Muistutus katusuunnitelmista

1. Aleksis Kiven kadun länsireuna, väli: Puutarhakadusta pohjoiseen, suunnitelma n:o 22723, Tammerkosken kaupunginosassa, TRE:4064/10.03.02/2024.

3. Valssipadonraitti ja Frenckellinpuiston jalkakäytävä ja pyörätie, suunnitelma n:o 22707, Tammerkosken ja Kyttälä A:n kaupunginosassa, TRE: 4436/10.03.02/2024.

Kuva 1 punaisella Tampereen kaupungin ajattelema reitti moottorittomalle ajoneuvoliikenteelle. Sinisellä ajoneuvoliikenteen luonnollinen reitti.

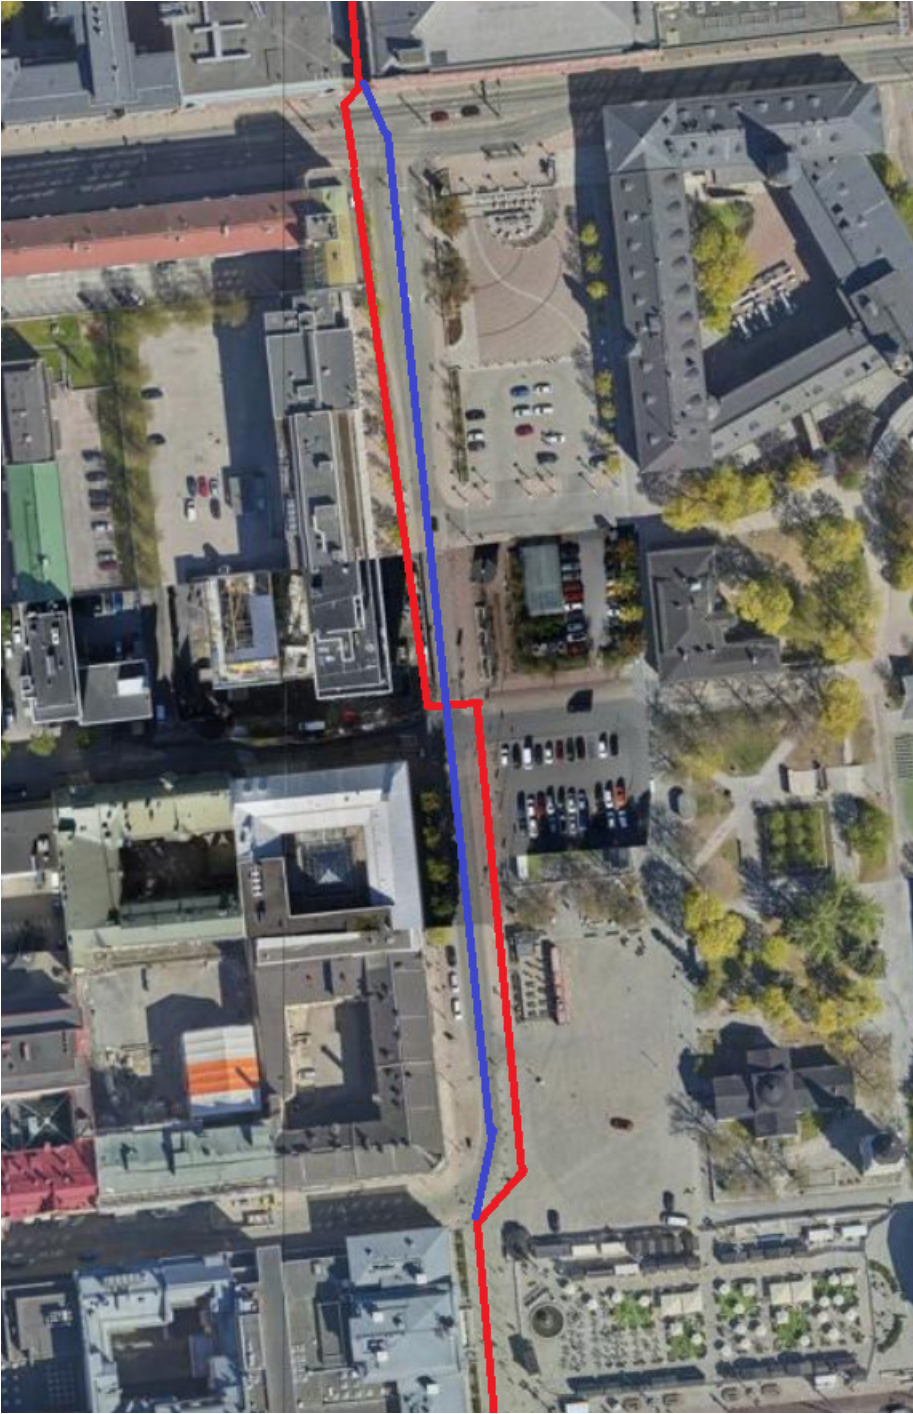
Pyöräliikenne tulisi Aleksis Kiven kadulla ohjata Raatihuoneen edustalta ajoradalle yksisuuntaisin järjestelyin. Aluksi tämän voisi toteuttaa ihan vaikka vain maaliviivoin, kadun liikennemäärät eivät välttämättä edes vaadi rakenteellista erottelua muuta kuin lähellä Satakunnankadun risteystä, tilaa säästyisi lumelle ja katuvihreälle ja kuormausruuduille. Sitten edelleen suunnittelussa tulisi määrittää ajan kanssa laadukas ratkaisu koko välille Hämeenkatu - Satakunnankatu.

Nyt pyöräliikenteen pitäisi ensin Raatihuoneen jälkeen siirtyä oikealle puolen katua ja kohta vaihtaa vasemmalle puolelle katua. Mutkittelusta ja risteilystä aiheutuu useita turhia konfliktipisteitä ja potentiaalisia yksittäisonnettomuuksia liukkaalla pinnalla. Ja tämä esitetään säilytettäväksi. Puuttuu kokonaan visio toimivasta pyöräliikenteen verkostosta!

Kuva 2 Tieliikennelain vastaisesti asetettavaksi ehdotetut H23.1 lisäkilvet

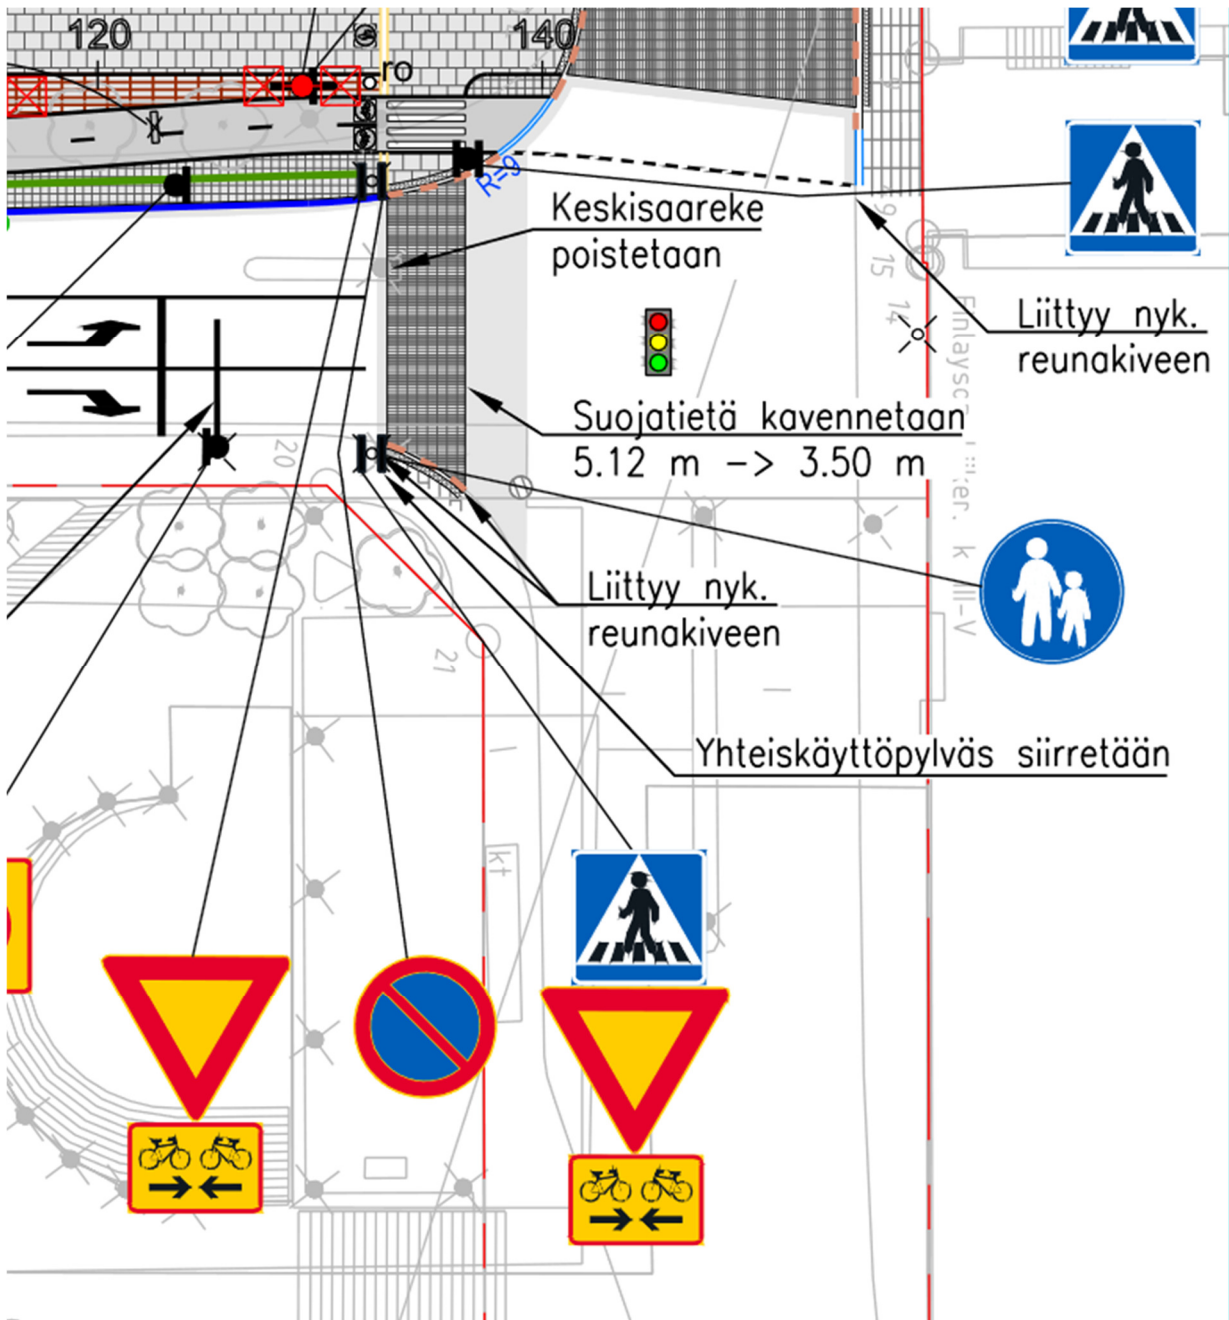
Lisäksi suunnitelmassa on jälleen kerran esitetty käytettävien liikennemerkkejä tavalla jota tieliikennelaki ei tunne, tämä on toki jo muodostunut vakiintuneeksi tavaksi Tampereella.

Kuva 4 tieliikennelaissa selvästi todetaan että lisäkilpeä käytetään jos ajosuuntaa risteää kaksisuuntainen pyörätie. Satakunnankadulla on kuitenkin vain jalkakäytävät. Näin ollen tällaista liikennemerkkiä ei tule maastoon asettaa.

Kuva 5 jalkakäytävän ja pyörätien kuivatus on ajateltu tapahtuvan niiden väliseen linjakuivatuskouruun, mutta tämä toimii vain kesäisin.

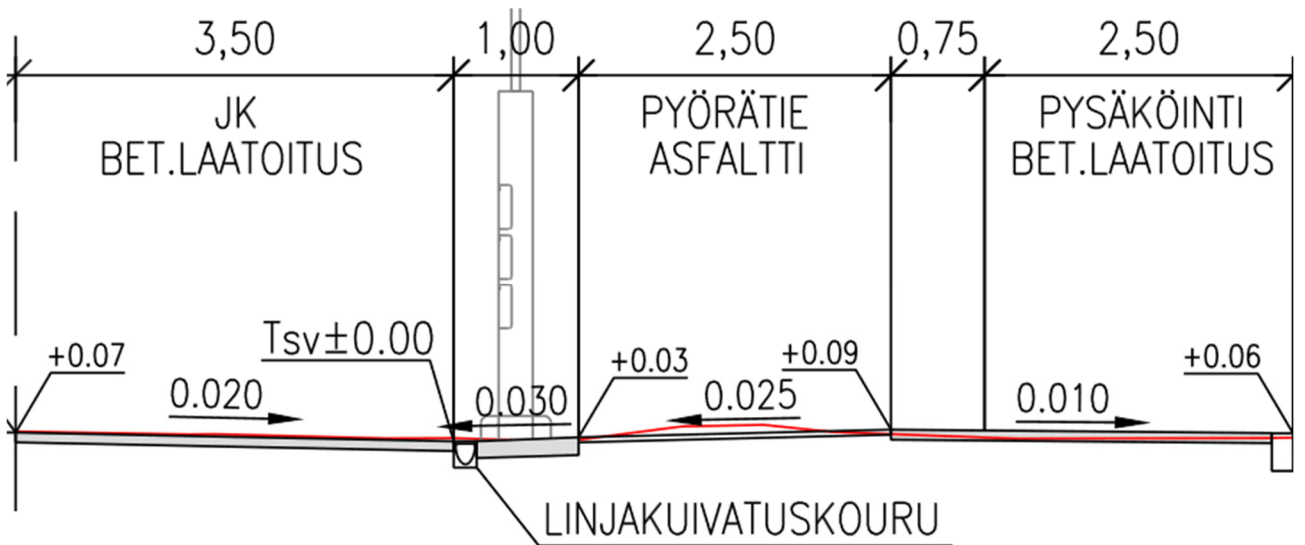
Jalkakäytävän ja pyörätien ympärivuotinen toimivuus lisäksi huolestuttaa. Miten kuivatus saadaan toimimaan talvisin linjakuivatuskourujen ollessa jäässä/polanteen alla? Tähän tarvittaisiin joku tekninen ratkaisu.

Kuva 7 Insinöörinkatu 19 kohdalla on varsin samankaltainen ratkaisu jossa jalkakäytävä ja pyörätie on tukimuurin alapuolella ajorataa alemmassa tasossa ja kuivatuksen on ajateltu tapahtuvan yhden kaivon kautta

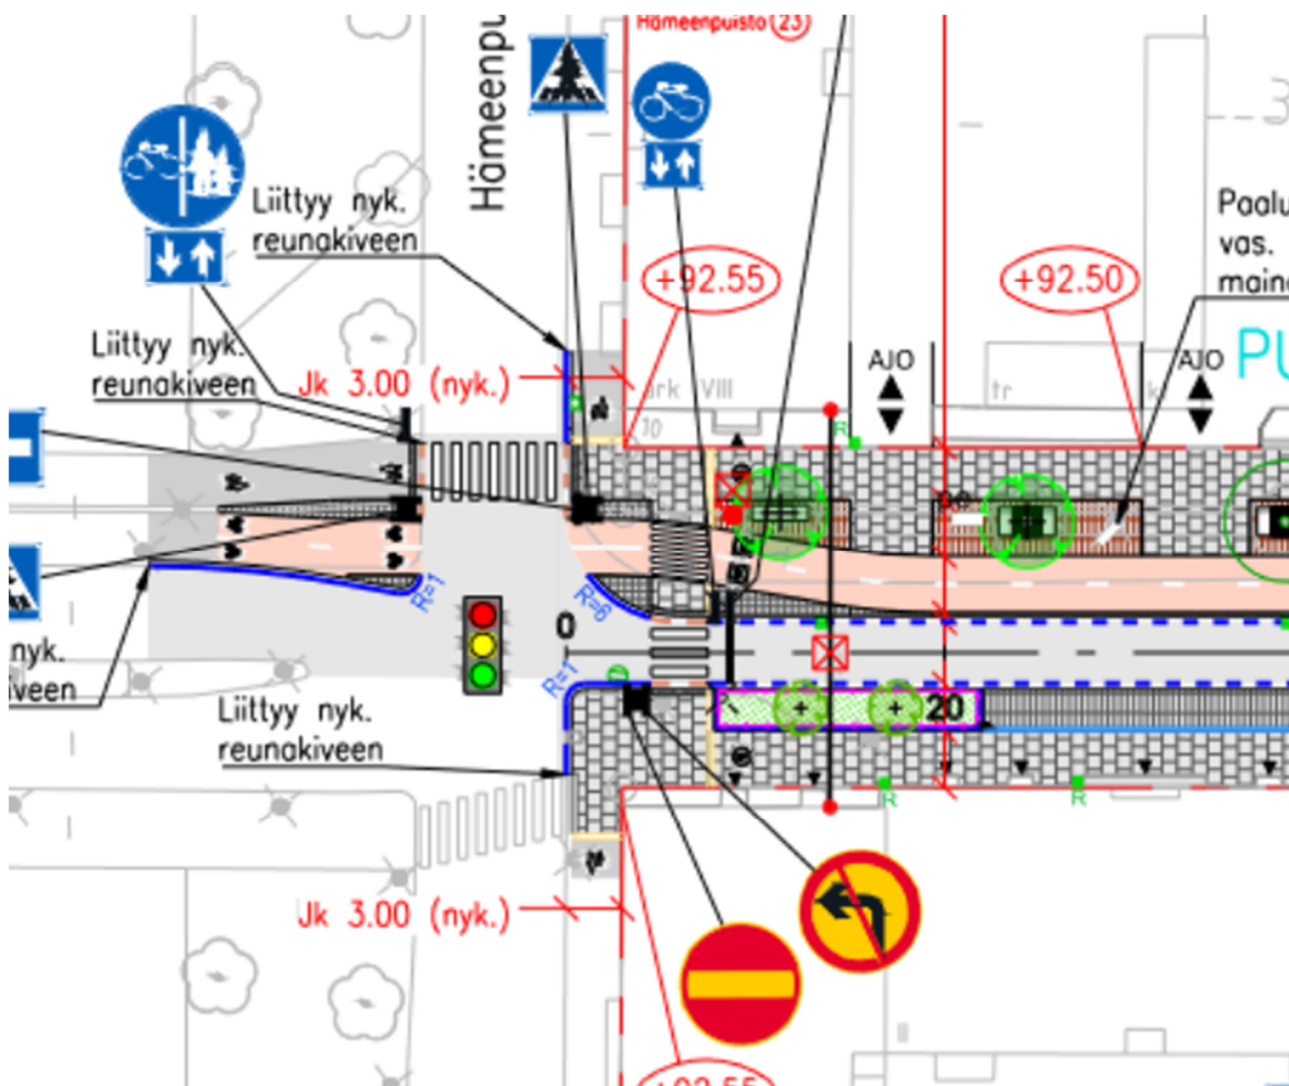
Insinöörinkadun kahden miljoonan euron ”reuna-alueiden” saneerauksessa tätä hyvin samankaltaista paikkaa ja ongelmaa ei edes yritetty ratkaista vaan se jätettiin käyttäjien riemuksi paikalleen, tarkemmin sanottuna tältä osin katua ei edes uudelleenasfaltoitu vaikka Traficom myönsi jostain yhäkin varsin käsittämättömästä syystä hankkeelle Kä(vely)Py(öräily) rahoitusta 1,48 miljoonaa euroa. Miten tällainen tuhlaus vältetään nyt? Eihän samaa virhettä ole varaa ja tarkoituksellista toistaa, vaan siitä pitää oppia?

Kuva 8 ympäröivätkin lumet sulavat notkoon, sohjoontuvat ja jäätyvät. Esteettömyyden erityistason reitistä ja A+ kunnossapitoluokasta huolimatta väylä on käyttäjilleen hengenvaarallinen

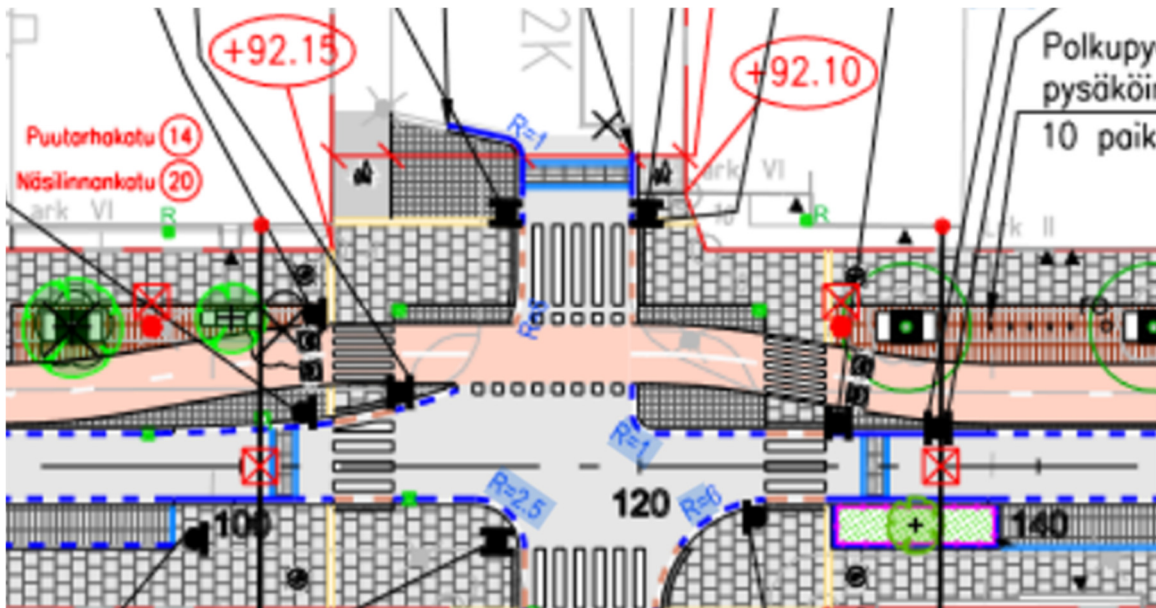
Risteysalueen nykyinen ongelma on pyörätien katoaminen Kuninkaankadun kohdalla ja tästä ollaan tässäkin suunnitelmassa pitämässä kiinni. Esitetty ratkaisu on pyöräliikenteen suunnitteluohjeen vastainen, nyt pyöräliikenteen seudullinen pääreitti asetetaan väistämisvelvolliseksi – ei mitään reittiä – kulkevalle pyörä- ja autoliikenteelle pelkän jalankulun väistämisen suojatiellä sijaan.

Olisi tuhannen markan tilaisuus tässäkin vesitetyssä suunnitteluratkaisussa selkeyttää tuon risteysalueen toimintaa säilyttämällä pyörätien erottuva ulkoasu ja tekemällä kohtaan selkeä valkeapintainen suojatie. Nykytilan ongelmia kohdassa ovat mm. katoavalla pyörätiellä seisoskelevat ja juttelevat ihmiset sekä siihen pysäköidyt autot. Ilmeisesti molemmat halutaan kohteessa säilyttää selkeiden ratkaisujen sijaan.

Esitetty ratkaisu siis heikentää sekä pyöräliikenteen sujuvuutta että jalankulun turvallisuutta, ihmiset kun eivät Hämeenkadun ja Hatanpään valtatie häivytyksratkaisun tapaan tajua että kohdassa kulkee pyöräliikenteen reitti.

Kuva 11 esitetty pyöräliikenteen suunnitteluohjeen vastainen mutkittelu

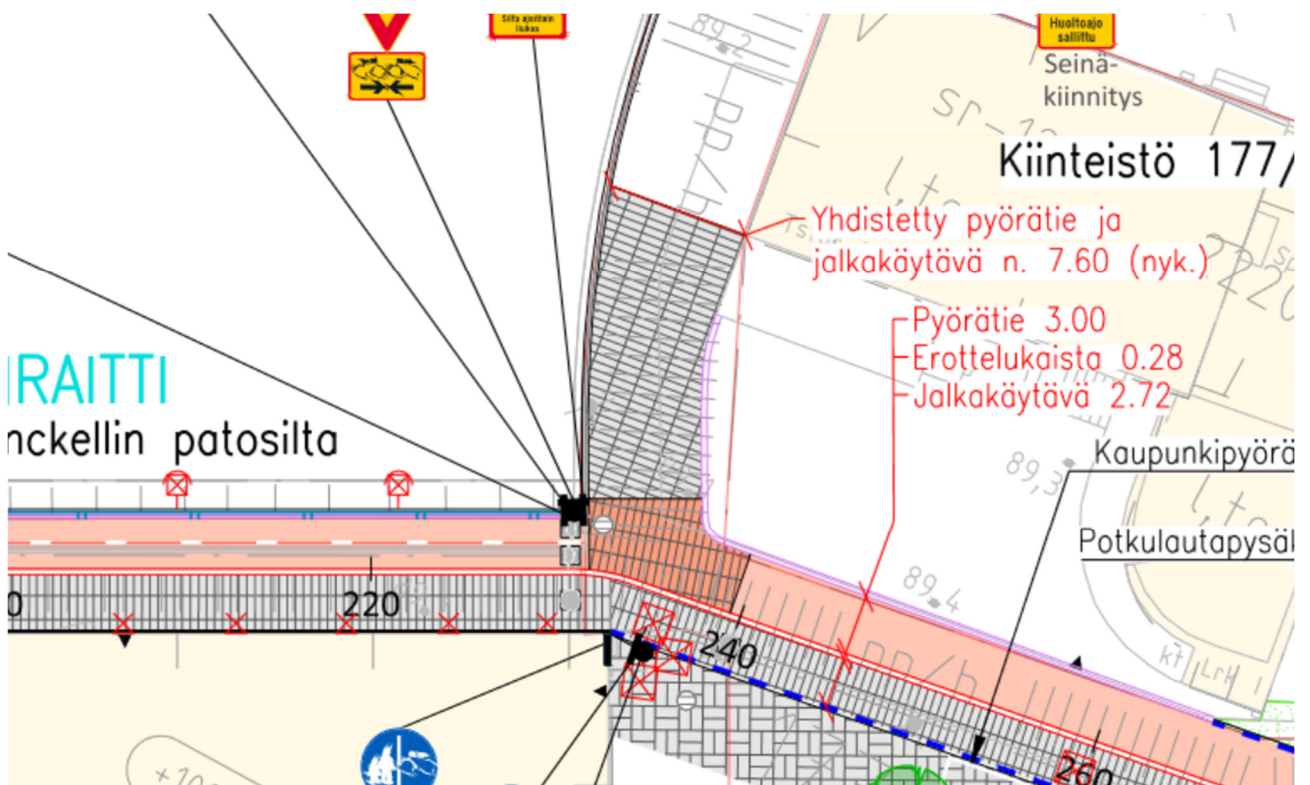
Edelleen pyöräliikenteen suunnitteluohjeen vastaisesti ollaan esittämässä että pyöräliikenne mutkittellee jostain käsittämättömästä syystä Näsilinnankadun risteyksen yhteydessä.

Kuva 12 sillan itäpäähän esitetty kummallinen hetkellinen pintamateriaalin muuttuminen

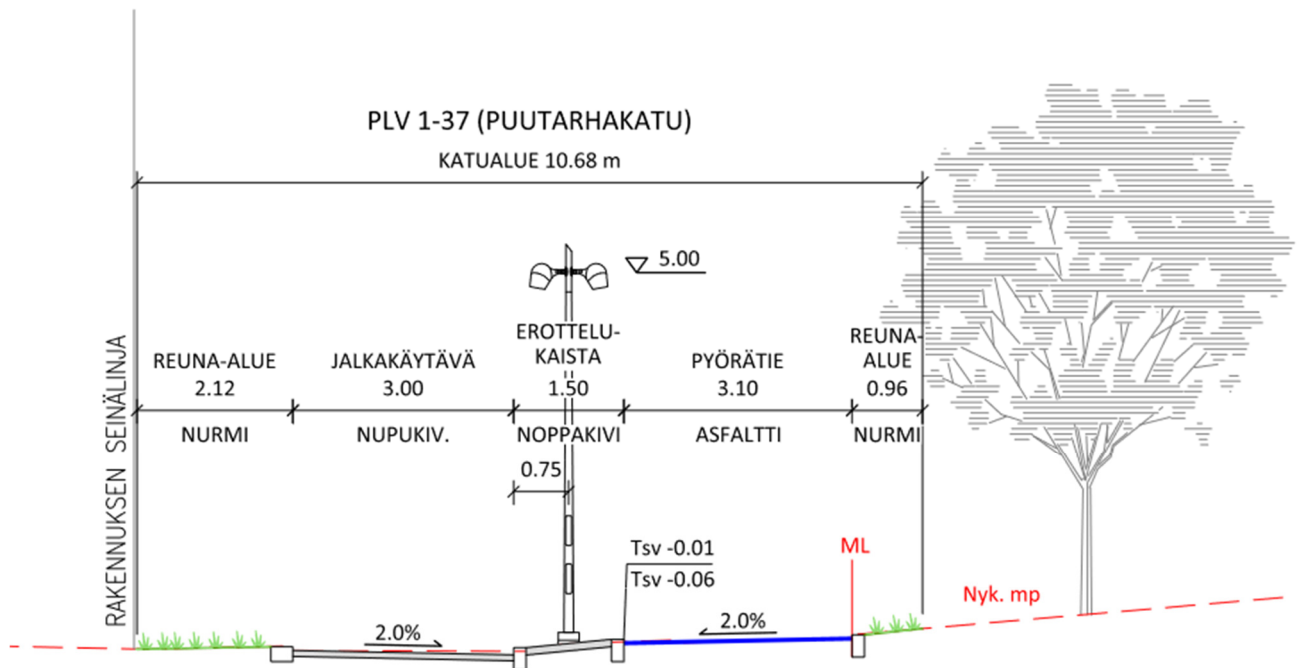
Nähtävästi myös pyörätietä yritetään hetkellisesti häivyttää ja liikenneympäristöä sekavoittaa entisestään katkaisemalla pyörätien asfalttipäällystä sillan itäpäässä. Esitettyä ratkaisua ei voi taaskaan ymmärtää, jos pyöräliikenteen halutaan tässä väistävän jalankulkua niin kohtaa on tehtävä suojatie eikä mitään Tamperelaista erityisratkaisua. Siis joko pyörätie jatkuu kohdassa sellaisenaan asfalttipäällystettynä tai sen selkeästi erottuvan asfalttipäällysteen päälle tehdään selkeä valkoinen suojatie.

Kuva 13 kuivattamattomuutta

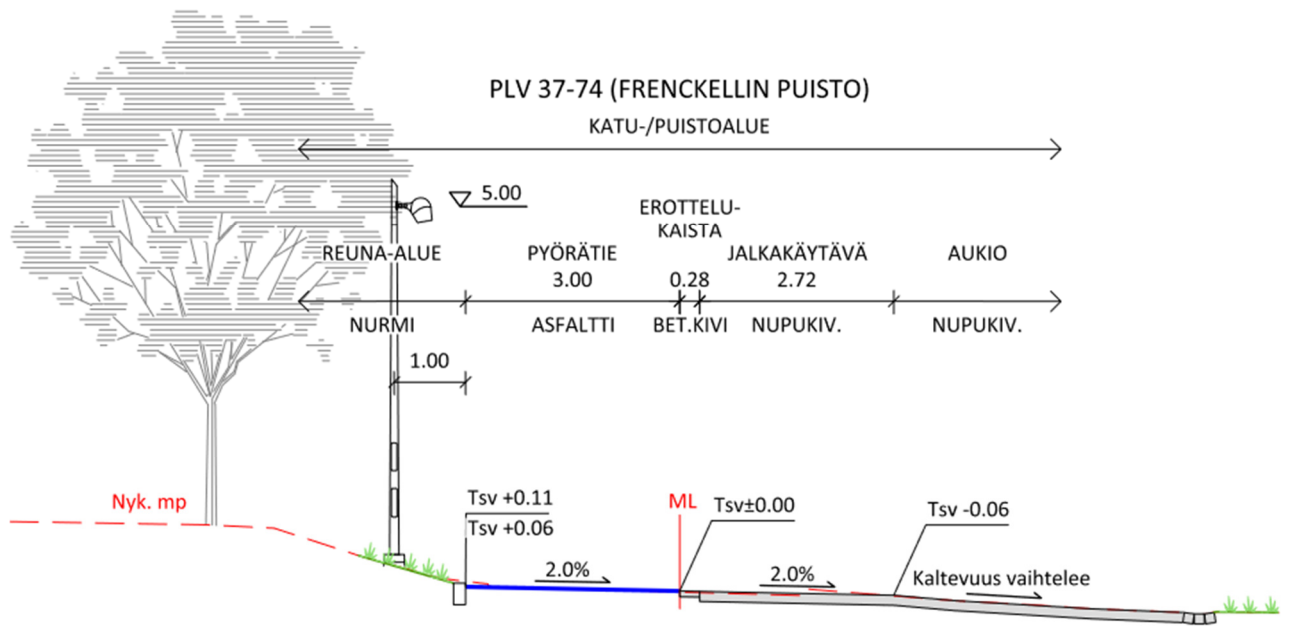
Lisäksi Frenckelinpuistossa ympäristö kuivatetaan edelleenkin pyörätielle laskemalla rinne suoraan siihen kiinni ilman että välissä olisi pienintäkään painannetta. Näin ollen mutkittelevan mäen liukkaus on taattu tuleviksikin vuosiksi.
